ST/SG/AC.10/C.3/2008/45
14 avril 2008

PERFORMANCE DES EMBALLAGES, Y COMPRIS DES GRV

Perméation à travers les parois des emballages plastiques, y compris des GRV, cause de
l'augmentation du danger de formation d'atmosphères explosives dans les conteneurs

Communication de l'expert de l'Allemagne*

Figure 5.5.2: Signal de mise en garde contre le danger d'explosion

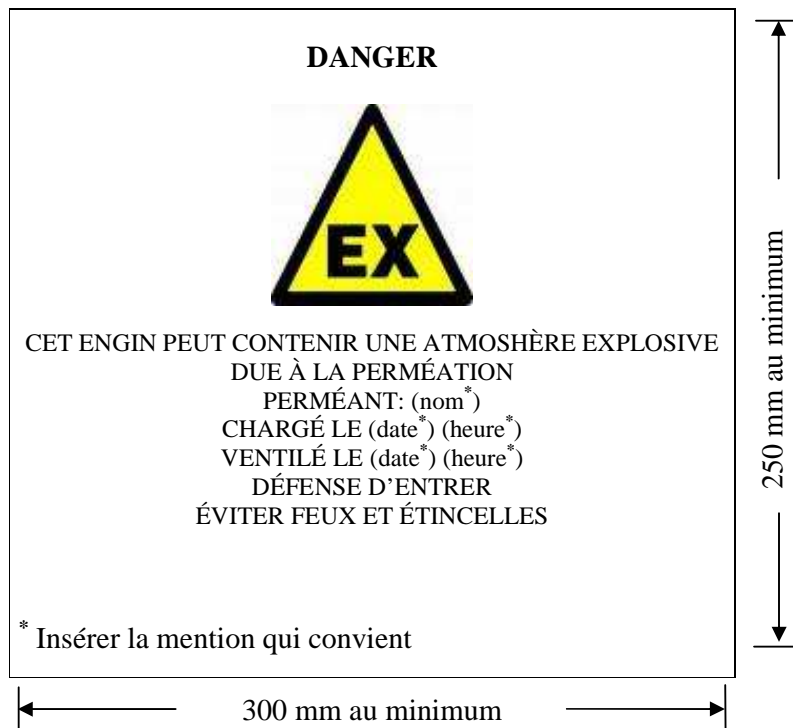
5.5.3.3 Le signal de mise en garde contre le danger d'explosion doit être de forme rectangulaire et mesurer au moins 300 mm de large et 250 mm de haut. Les inscriptions doivent être noires sur fond blanc, et les lettres doivent mesurer au moins 8 mm de hauteur. On en trouvera une illustration à la figure 5.5.2.
